AF Forum【第12回】

# 長周期かつ長時間続く設計用地震動の議論

超高層建築物等における南海トラフ沿いの巨大地震による 長周期地震動への対策案に関する意見募集について

A-Forum 第12回 フォーラム  
2016年4月21日  
神田 順

図1 此花-OS1 における基準整備の方法、国交省告示・パブコメ波、および内閣府報告による擬似速度応答スペクトルの比較

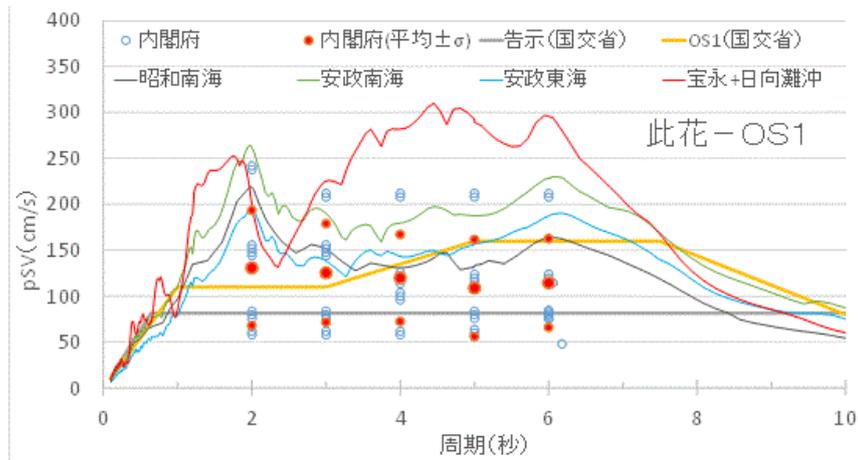
・基準整備の方法（本提案、別表3）の手法による OS1（此花）、CH1（津島）における pSv を評価した結果、本提案による pSv の大きさに違いが見られ、設計用地震動の評価手法として基準整備の方法は安定性に欠ける値を示すと思われる。すなわち、ここでは表3に示した検討用の震源断層を用いて OS1（此花）、CH1（津島）で計算し、その pSv の値（工学的基盤上）を図1と2に示す。

図1より此花-OS1 では、基準整備の方法と本提案の pSv を比較すると、宝永地震と安政南海地震では周期1～7秒で前者の結果が100～150 cm/s 程度上回る。特に周期1～3秒ではどの地震でも前者の結果が非常に大きな値となっている。一方、表3に示した内閣府報告による pSv は、周期4秒以下で平均値がパブコメ波の pSv に近く、周期5秒以上では平均は50 cm/s 程度小さく、平均+標準偏差(σ)とほぼ同じ値となっている。

図2 津島-CH1 における基準整備の方法、国交省告示・パブコメ波、および内閣府報告による擬似速度応答スペクトルの比較

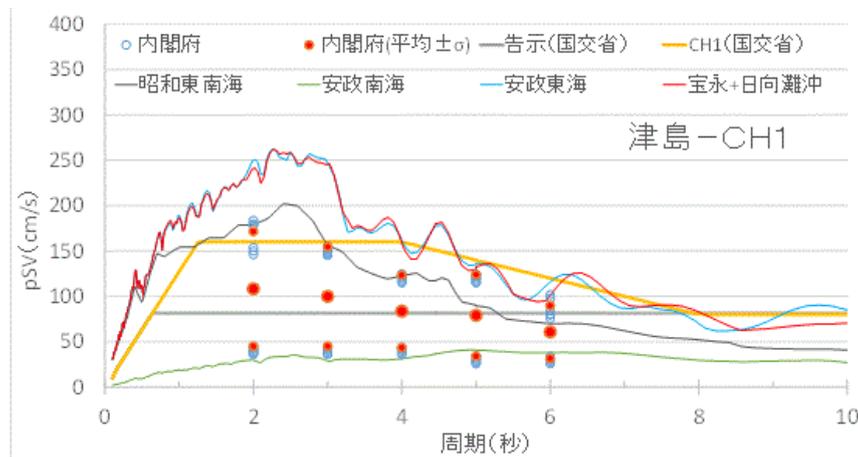
図2より津島-CH1 では、基準整備の方法と本提案の pSv を比較すると、宝永地震と安政東海地震では周期4秒以上では整合するが、周期3秒程度以下では前者の結果が50～100 cm/s 程度大きい。一方、内閣府報告による pSv は、平均値はパブコメ波の pSv より50 cm/s 程度小さく、上限値と平均+標準偏差(σ)とほぼ同じレベルである。

以上より、本提案の pSv は、内閣府報告による pSv より大きな値を示し（CH1 では全周期、OS1 では5秒以上で50 cm/s 程度）、一方、基準整備の方法はMや震源距離のとり方で、パブコメ波や内閣府報告の pSv を凌駕する可能性が高いことが分かる。

図3 最大応答値（稀地震に発生する地震動 L1（標準））

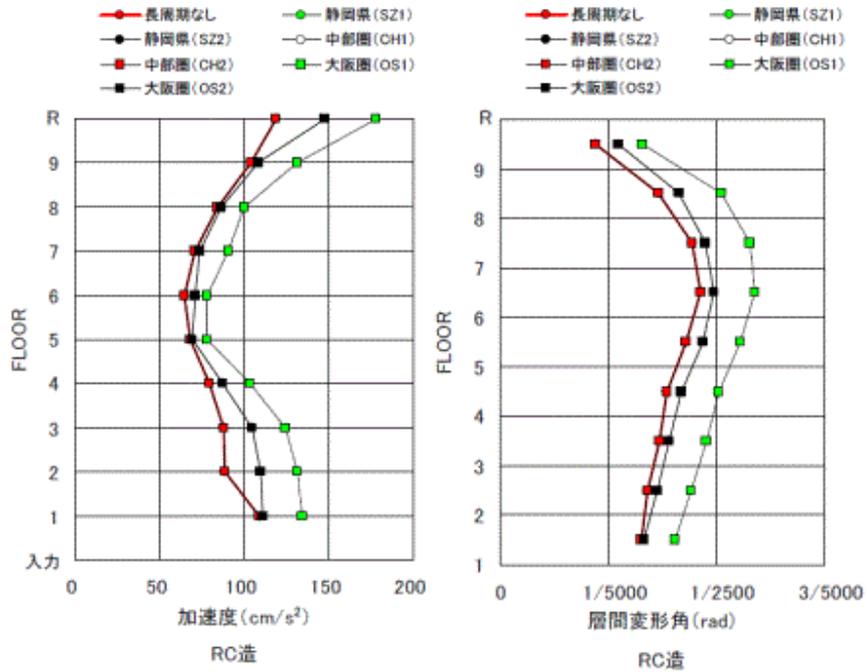
試算した免震構造建築物の応答結果を以下の表5に示す。この結果より、本提案の地震動（レベル2）を考慮し、設計クライテリアを満足させようとした場合、可能性の高いレベル1地震動に対して応答加速度は1.2~1.5倍程度まで増大しており、応答性能の低下が確認できる。参考として、応答結果の一例を、図3、4（使用した全ての入力地震波に対する最大応答値）に示す。

図5 旧経験式と改良式の pSv の距離減衰特性（建築研究資料 144 号より）

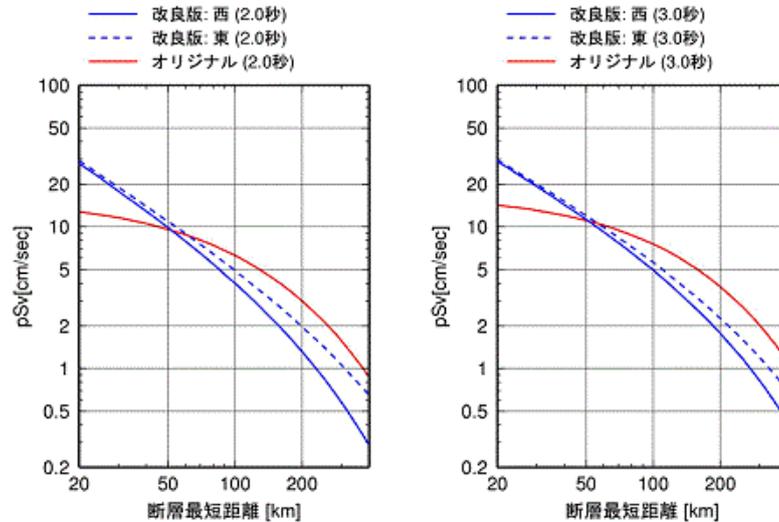
・本提案の基礎となった基整促による統計的な手法は、現時点では限定された観測データ（中小地震が大多数、巨大地震の震源近傍のデータが欠落、3分を超える長い継続時間の観測データが殆ど無い、など）をもとにした点震源を仮定した近似解である。このため2010年のパブコメでは断層直上およびその近傍地点は対象外とされているが、今回の提案では、静岡地区や名古屋地区など、断層面直上に位置する地域も対象となっている。2011年東北地方太平洋沖地震は沖合遠方の地震であり、2010年のパブコメ以降現在までに、M8クラス以上の巨大地震に対する断層近傍の強震記録が急増したとは考えにくく、本提案において断層近傍にも適用できる根拠を示していただきたい。なお、建築研究資料144号の2-3節には、疑似速度応答スペクトルの周期別の距離減衰が示されているが（次ページの図5）、断層最短距離が50km以下では基整促の改良式は2010年のパブコメ（旧式：オリジナル）に比べて大きくなる傾向を示しており、断層近傍での適用には注意を要すると考えられる。また、この図では断層最短距離20km以下は明示されておらず、20km以下は基本的に適用外と理解される。

図2 基準整備の方法<sup>2)</sup>、国交省告示・パブコメ波<sup>2)</sup>、および内閣府報告<sup>1)</sup>による疑似速度応答スペクトルの比較

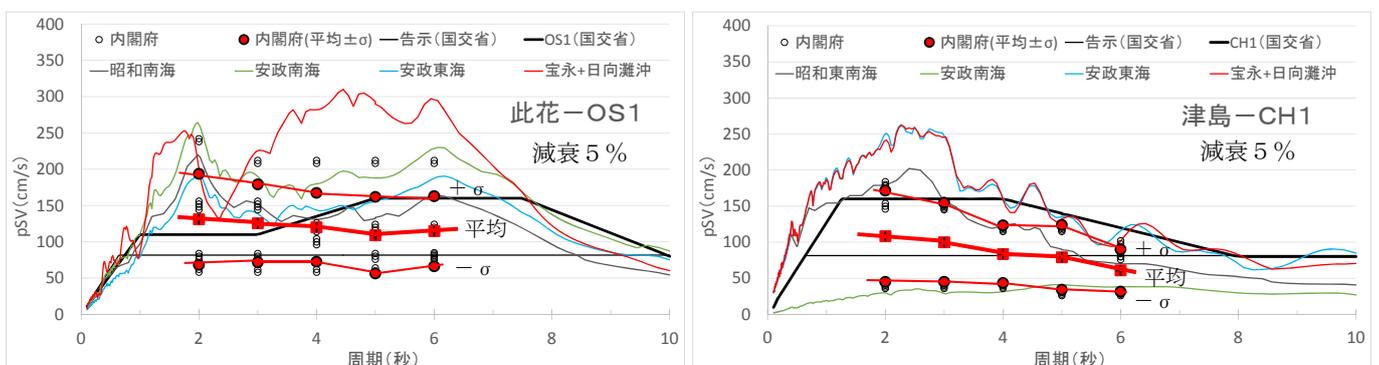
な K-NET の観測データ（小地震が中心、巨大地震の震源近傍データの欠落、旧 K-Net による短い継続時間、深層地盤の増幅率の妥当性が未検証など）をもとに作られた1つの経験的手法であるため、今後、新しい観測データや知見により容易に変更され、社会的な混乱を招く可能性がある。基準整備の方法による計算例として、表2の震源パラメータによる OS1・CH1 の結果を図2に示す。M の設定や断層面の分割法、点震源までの距離、深さの設定などにより、その値は大きく変化し、300 kine 近い値も示す場合があることが分かる。

図5 最大応答加速度 (標準)

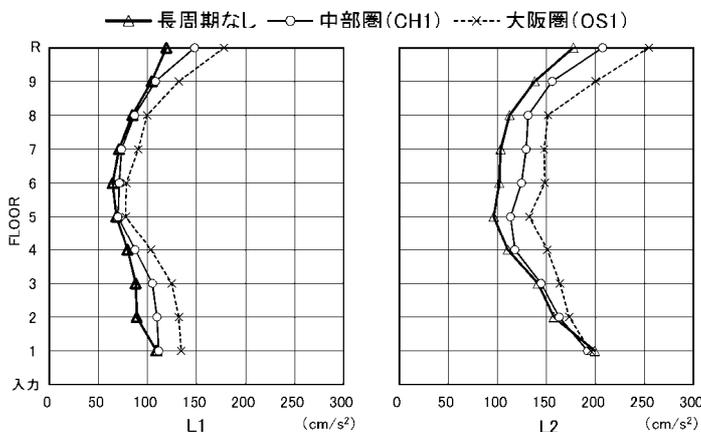
試算した免震構造建築物の応答結果を表5に示す。また、応答加速度結果を図3に示す。図は、全ての地震動に対する応答結果の最大値を示している。この結果より、対策案の地震動を考慮し、耐震性能目標を満足させようとした場合、可能性の高いL1地震動に対して応答加速度は1.2倍~1.5倍まで増幅しており、応答性能低下が確認できる。ただし、解析結果では鉛プラグの温度上昇による耐力低下は考慮していないので、耐力低下を考慮した場合は、ダンパー量を多くする必要があり、加速度や層せん断力が大きくなり、より一層の応答性能低下することが予想される。
